## Clôture

### Le PPRi interdit les clôtures pleines.

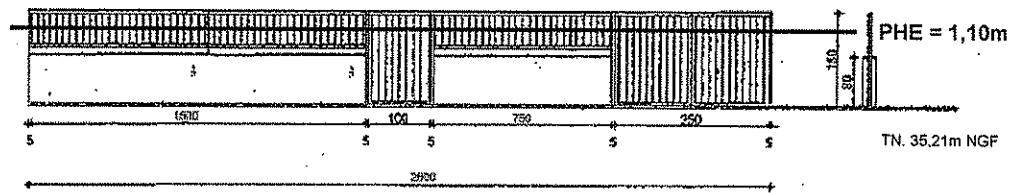
Calcul de la surface immergée :  $26 \times (\text{PHE} - \text{TN}) = 26 \times (36,31 - 35,21) = 28,6 \text{ m}^2$

Surface ajourée obligatoire sous la PHE :  $2/3 \times 28,6 = 19,06 \text{ m}^2$

Surface pleine autorisée sous la PHE :  $28,6 - 19,06 = 9,54 \text{ m}^2$

Calcul de la partie pleine sous la PHE :  $0,80 \times (15 + 7,5) = 18 \text{ m}^2$

La clôture n'est pas conforme vis à vis du PPRi
